24. Änderung des Flächennutzungsplans – Drieschplatz -

Hier: Beteiligung der Behörden und sonstigen Träger öffentlicher Belange nach § 4 Abs. 1 Baugesetzbuch (BauGB)

Aufstellung der 24. Änderung des Flächennutzungsplanes – Drieschplatz -

Aufstellung der 24. Änderung des Flächennutzungsplans „Drieschplatz“
Frühzeitige Beteiligung der Behörden und sonstigen Träger öffentlicher Belange gemäß § 4 (1) BauGB
Ihr Schreiben vom 11.01.2021; Ihr Zeichen: 610-51.10.01-24

Aktenzeichen :
22.5-3-5354012-316/21

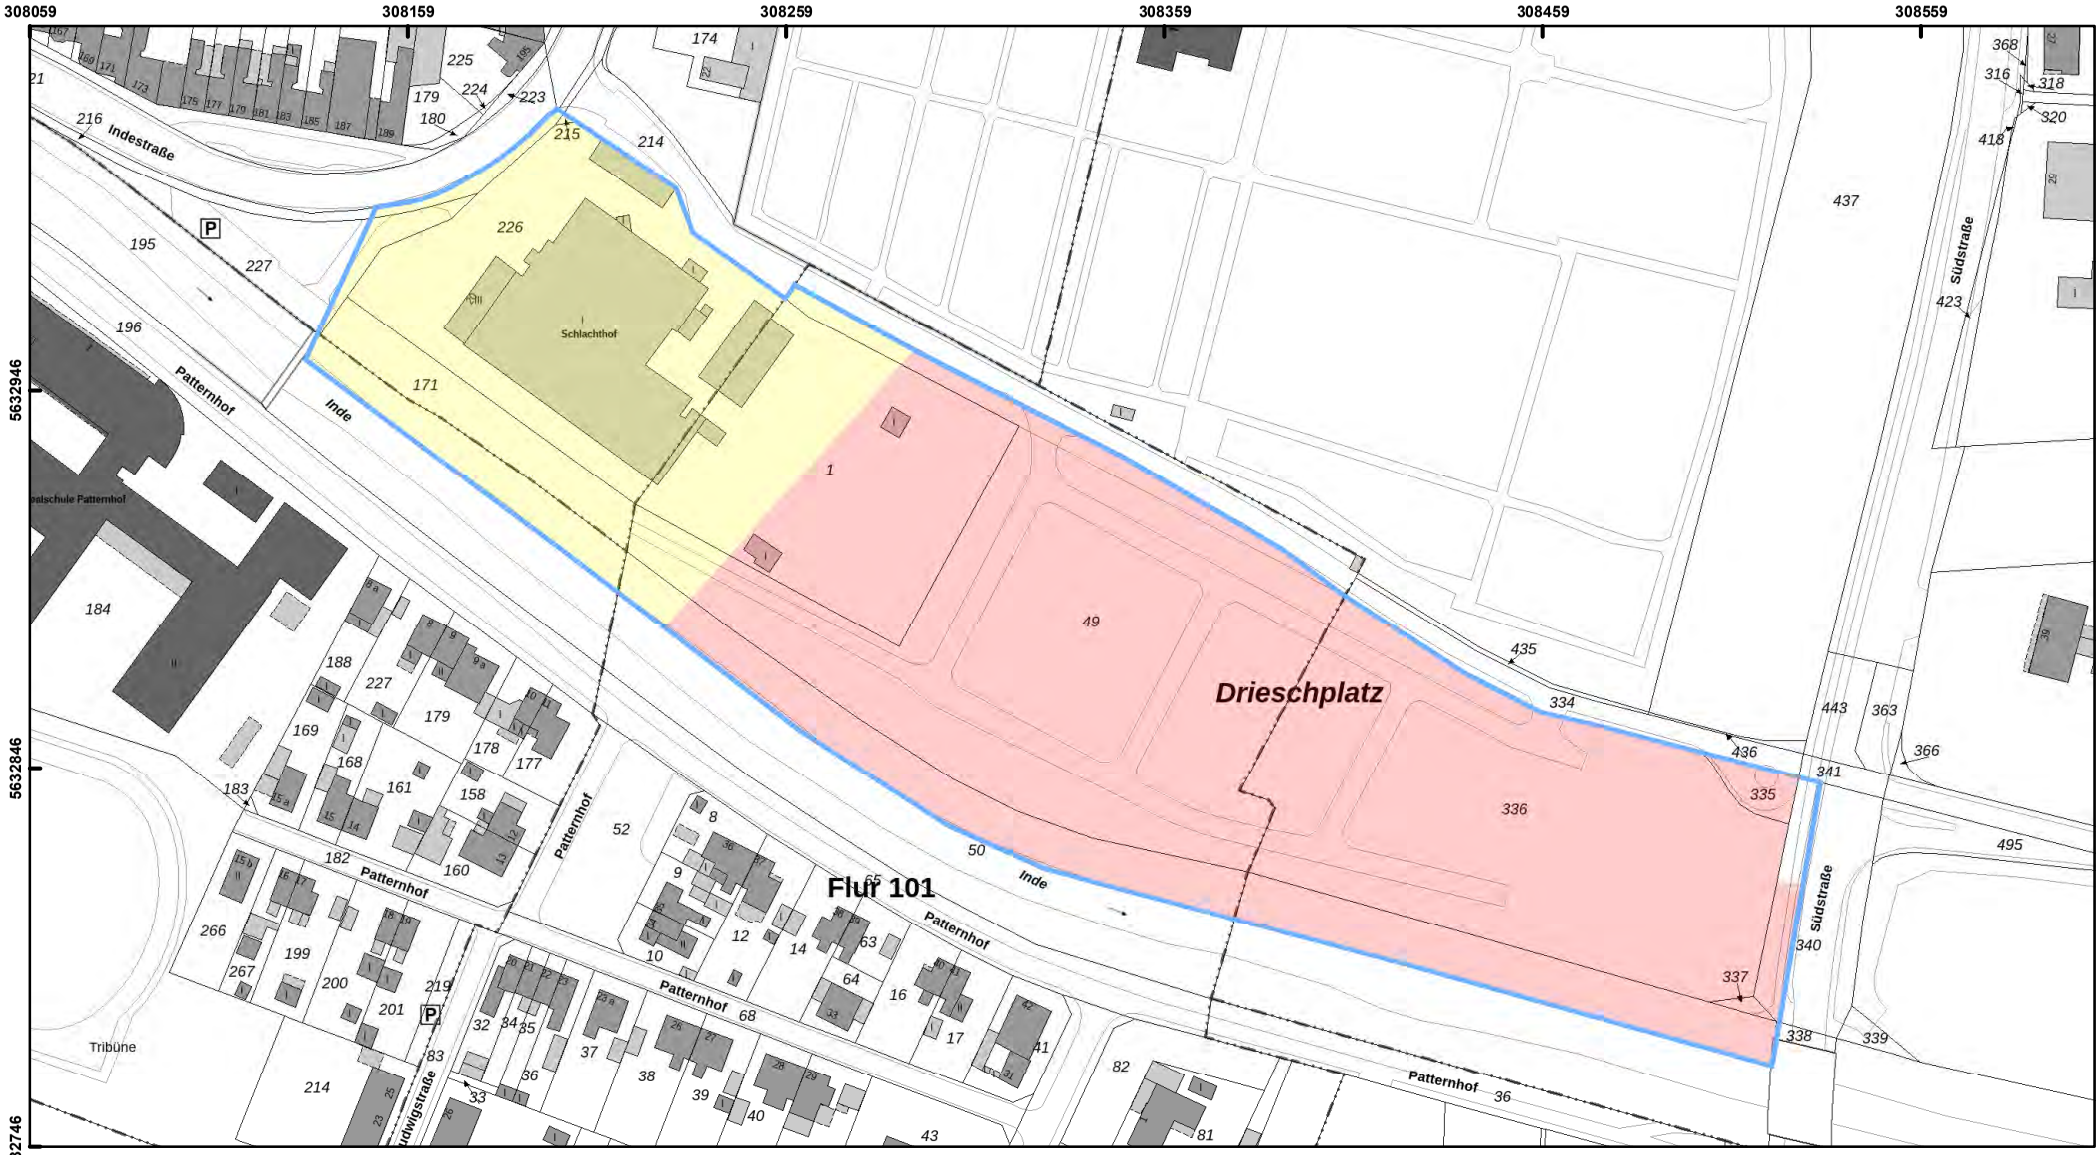
Die Auswertung ergab Hinweise auf vermehrte Bodenkampfhandlungen.

Aus benanntem Grund wird seitens des KBD der Bezirksregierung Düsseldorf eine geophysikalische Untersuchung der zu überbauenden Flächen auf Kampfmittel im ausgewiesenen Bereich der beigefügten Karte. Die Ordnungsbehörde schließt sich dieser Empfehlung des KBD an.

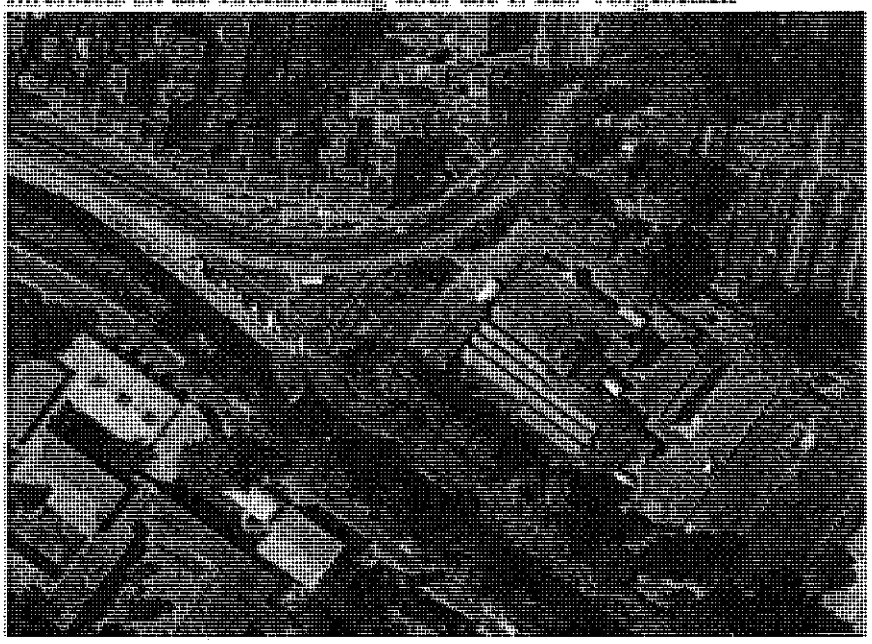
das Plangebiet grenzt im Noreden andie L 223 (Dtv an Werktagen 17.7354 Kfz) und im Osten an die L 11 (Dtv an Werktagen 11.768 Kfz).

Ihrerseits ist die Erschließung über die L 223 vorgesehen

Die derzeitige verkehrliche Situation (4 Zufahrt im Abstand von 20,0 bis 40,0 m, die eine gegenseitige Behinderung auslösen) ist unzureichend, um einen großflächigen Einzelhandel mit Ziel-/ Quell- und Anlieferverkehren usw. zu bewältigen.

Hier ist ein aussagekräftiges Verkehrsgutachten vorzulegen (Analyse, Prognose 2030 mit und ohne Sondergebiet).

Vom Grundsatz her ist aus Verkehrssicherheitsgründen eine Bündelung der Zufahrten/ Einmündungen vorzunehmen. Die Ausgestaltung der Zuwegungen ist nachzuweisen und gemeinsam abzustimmen. Die Maßnahmen gehen zu Lasten der Stadt Eschweiler.

110-kV-Hochspannungsfreileitung

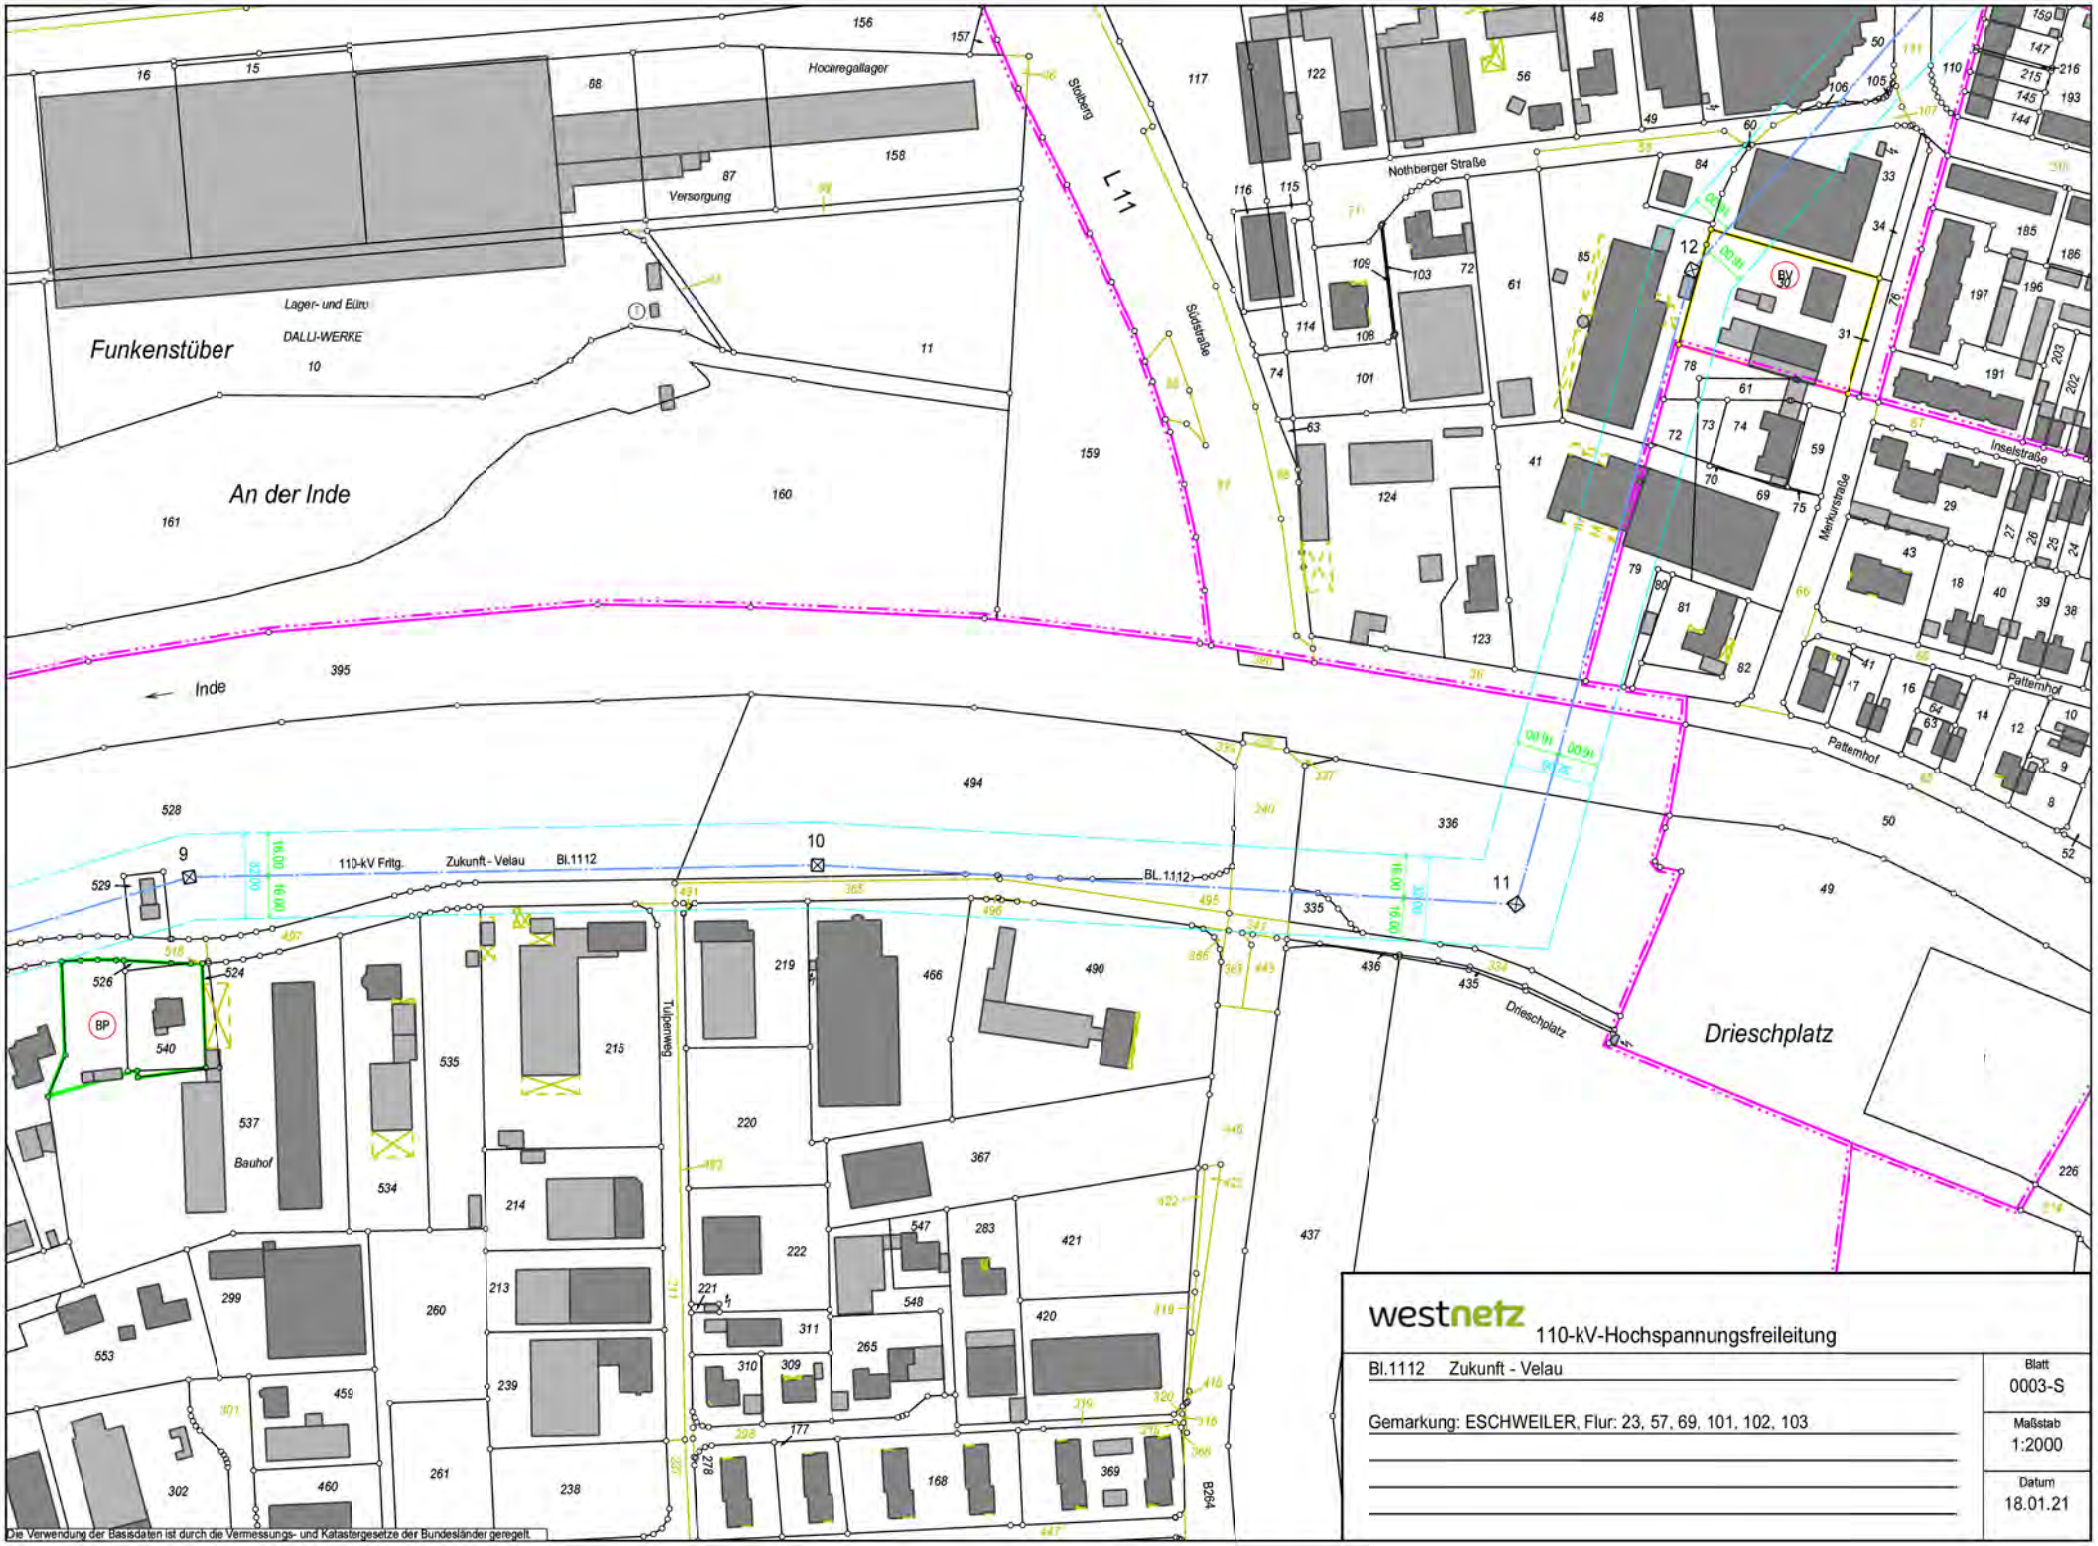
im Planbereich der obigen Maßnahme verläuft die im Betreff genannte Hochspannungsfreileitung mit ihrem 2 x 16,00 m = 32,00 m breiten Schutzstreifen.

Die Leitungsführung entnehmen Sie bitte dem beigefügten Lageplan, wobei wir darauf hinweisen, dass sich die tatsächliche Lage der Leitungsachse und somit auch das Leitungsrecht allein aus der Örtlichkeit ergeben.

- Der Mast 11 muss in einem Umkreis von 15,00 m Radius von sämtlichen Maßnahmen freigehalten werden.
- Einwirkungen und Maßnahmen, die den Bestand oder Betrieb der Leitung beeinträchtigen oder gefährden, dürfen nicht vorgenommen werden.
- Die Leitung und die Maststandorte müssen jederzeit zugänglich bleiben, insbesondere ist eine Zufahrt auch für schwere Fahrzeuge zu gewährleisten.
- Alle geplanten Einzelmaßnahmen im Bereich der Leitung, insbesondere Geländeniveauveränderungen oder Anpflanzungsmaßnahmen, bedürfen unserer Zustimmung.

Wir bitten Sie, uns baureife Planunterlagen mit entsprechenden Schnittzeichnungen und Höhenangaben (NHN-Höhen) zur Prüfung und Stellungnahme zuzusenden.
